現況サイン 評価カルテ (抜粋)

JR宇治駅前

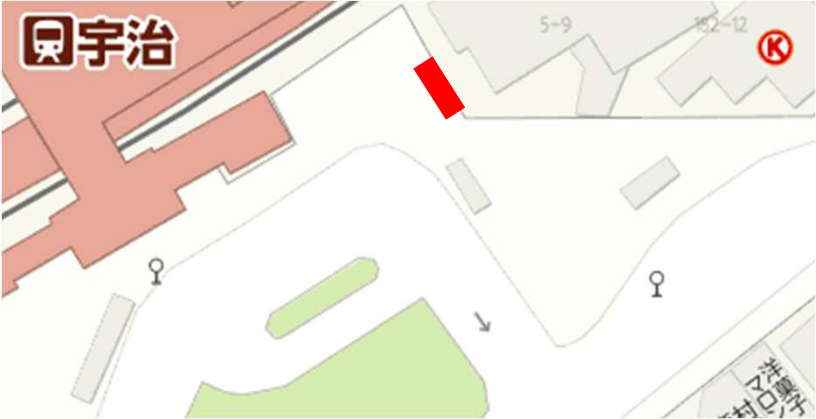
様々なタイプ、形態 (色、形、テーマ) のサインが混在している

- ・ 動線から外れた場所や植栽帯への安易な配置は好ましくない
- ・ 目立ちすぎるサインは景観を害している

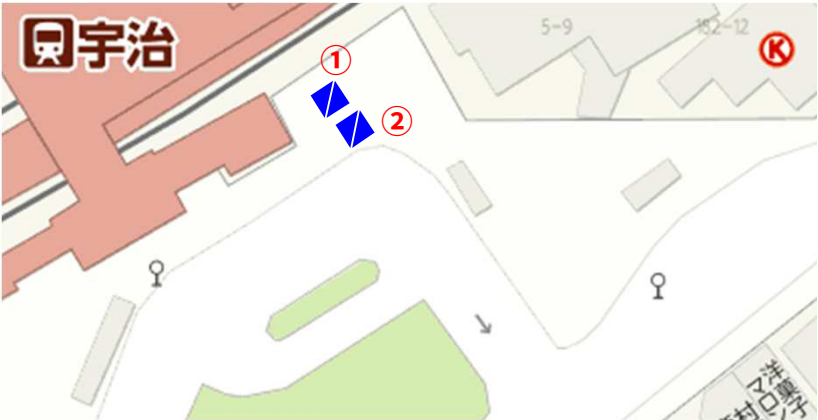
所有者／管理者		宇治市／宇治市		整備目的	
配置	■ サインが見つけにくい場所にある、存在感がない ☐ 設置の目的・意図がわかりにくい ☐ 高さが不適切 (☐ 高い ☐ 低い) ☐ 設置方向が適切でない ☐ 樹木や他の標識に隠れて見えない	詳細位置	宇治宇文字／ JR宇治駅前広場 (道路／ 民地／)		
		現況写真			
表示	☐ 表示がわかりにくい (☐ 切貼りが目立つ ☐ 読めない) ☐ 地図の表示範囲が不適切 (☐ 広い ☐ 範囲が狭い) ☐ 表示内容が不適切 (☐ 情報が多い ☐ 足りない ☐ 情報が古い) ☐ 誘導の文字位置が低い ■ ピクトグラムがない ■ 文字が小さい ■ 外国語表記がされている (■ 2カ国語 ☐ 4カ国語)	全体			
景観	☐ サインが目立ちすぎる、大きすぎる、景観に調和していない ☐ 色遣いが不適切 (☐ 景観に調和しない ☐ わかりにくい)	表示面			
劣化・破損の状況	☐ 劣化している (☐ 本体 ☐ 表示面 ☐ 印刷 ☐ 塗装) ☐ 本体の修理・改修が必要である				
その他 (具体的に)

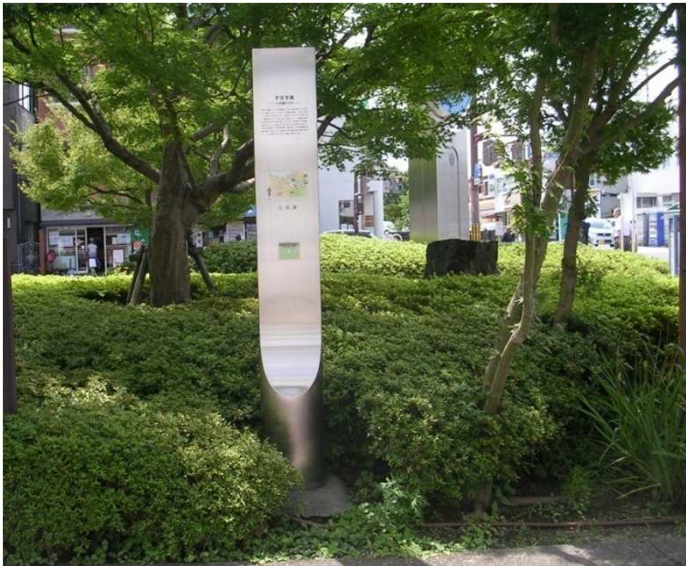
所有者／管理者		宇治市／宇治市		整備目的	
配置	■ サインが見つけにくい場所にある、存在感がない ☐ 設置の目的・意図がわかりにくい ☐ 高さが不適切（☐高い ☐低い） ☐ 設置方向が適切でない ☐ 樹木や他の標識に隠れて見えない	詳細位置	宇治宇文字／ JR宇治駅前広場 (道路／ 民地／)		
		現況写真			
表示	☐ 表示がわかりにくい（ ☐切貼りが目立つ ☐読めない） ☐ 地図の表示範囲が不適切（☐広い ☐範囲が狭い） ☐ 表示内容が不適切（☐情報が多い ☐足りない ☐情報が古い） ☐ 誘導の文字位置が低い ☐ ピクトグラムがない ☐ 文字が小さい ☐ 外国語表記がされている（ ☐2カ国語 ☐4カ国語）	現況写真			
景観	☐ サインが目立ちすぎる、大きすぎる、景観に調和していない ☐ 色遣いが不適切（☐景観に調和しない ☐わかりにくい）	現況写真			
劣化・破損の状況	■ 劣化している（ ☐本体 ☐表示面 ☒印刷 ☐塗装） ☐ 本体の修理・改修が必要である	現況写真			
その他（具体的に）	・基礎が浮いている

現況写真

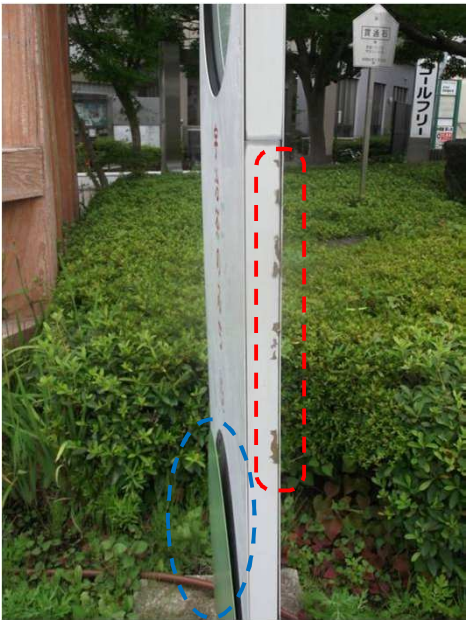
所有者／管理者		宇治市／宇治市
配置	☐ サインが見つけにくい場所にある、存在感がない ☐ 設置の目的・意図がわかりにくい ☐ 高さが不適切（ ☐ 高い ☐ 低い） ☐ 設置方向が適切でない ☐ 樹木や他の標識に隠れて見えない	
表示	☒ 表示がわかりにくい（ ☐ 切貼りが目立つ ☒ 読めない） ☐ 地図の表示範囲が不適切（ ☐ 広い ☐ 範囲が狭い） ☐ 表示内容が不適切（ ☐ 情報が多い ☐ 足りない ☐ 情報が古い） ☐ 誘導の文字位置が低い ☐ ピクトグラムがない ☒ 文字が小さい ☐ 外国語表記がされている（ ☐ 2カ国語 ☐ 4カ国語）	
景観	☐ サインが目立ちすぎる、大きすぎる、景観に調和していない ☐ 色遣いが不適切（ ☐ 景観に調和しない ☐ わかりにくい）	
劣化・破損 の状況	☒ 劣化している（ ☒ 本体 ☐ 表示面 ☒ 印刷 ☒ 塗装→写真赤○部） ☒ 本体の修理・改修が必要である	
その他 （具体的に）	・ 本体の下方（緑色）のプレートが浮いていて危ない →写真青○部 ・ 表示面の印刷が完全に色あせており解説が読めない ・ 印刷の劣化が顕著であり、解説サインの役割を果たしていない ・ 対応が必要である

一部拡大

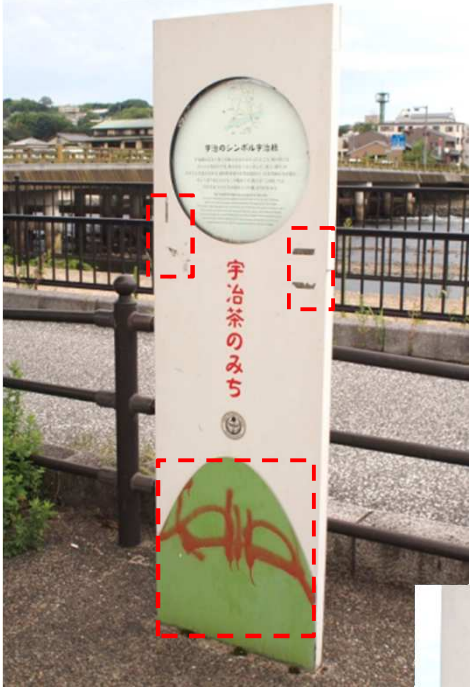
所有者／管理者		宇治市／宇治市		整備目的	
配置	☐ サインが見つけにくい場所にある、存在感がない ☐ 設置の目的・意図がわかりにくい ☐ 高さが不適切（☐高い ☐低い） ☐ 設置方向が適切でない ☐ 樹木や他の標識に隠れて見えない	詳細位置	宇治乙方／バスのりば付近（道路／民地／）		
		現況写真			
表示	☐ 表示がわかりにくい（☐切貼りが目立つ ☐読めない） ☐ 地図の表示範囲が不適切（☐広い ☐範囲が狭い） ☐ 表示内容が不適切（☐情報が多い ☐足りない ☐情報が古い） ☐ 誘導の文字位置が低い ☒ ピクトグラムがない ☐ 文字が小さい ☒ 外国語表記がされている（☒2カ国語 ☐4カ国語）	全 体			
景観	☐ サインが目立ちすぎる、大きすぎる、景観に調和していない ☐ 色遣いが不適切（☐景観に調和しない ☐わかりにくい）				
劣化・破損の状況	☒ 劣化している（☐本体 ☐表示面 ☐印刷 ☒塗装（退色）） ☐ 本体の修理・改修が必要である				
その他（具体的に）	・蜘蛛の巣などが隅にたまり、汚れが目立つ。→写真赤○部

全体

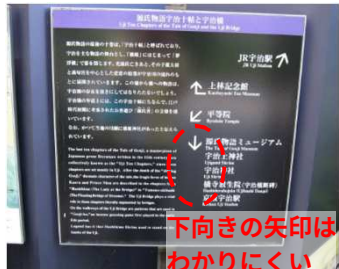
所有者／管理者		京都府／
配置	■ サインが見つけにくい場所にある、存在感がない □ 設置の目的・意図がわかりにくい □ 高さが不適切 (□高い □低い) ■ 設置方向が適切でない □ 樹木や他の標識に隠れて見えない	
表示	■ 表示がわかりにくい (□切貼りが目立つ □読めない) ■ 地図の表示範囲が不適切 (■広い □範囲が狭い) □ 表示内容が不適切 (□情報が多い □足りない □情報が古い) □ 誘導の文字位置が低い □ ピクトグラムがない ■ 文字が小さい ■ 外国語表記がされている (□2カ国語 □4カ国語)	
景観	□ サインが目立ちすぎる、大きすぎる、景観に調和していない □ 色遣いが不適切 (□景観に調和しない □わかりにくい)	
劣化・破損 の状況	■ 劣化している (■本体 □表示面 □印刷 □塗装) □ 本体の修理・改修が必要である	
その他 (具体的に)	・奥まった場所にある上、手前に植樹帯があるため気付きにくい ・周辺案内は日本語、英語、中国語の3カ国語表記 ・解説は2カ国語表記 ・誘導表記の下向き矢印はわかりにくい ・歴史街道と宇治十帖のマークが欠落している ・マーク下部の絵が植栽で見えない、意図が不明

下向きの矢印はわかりにくい
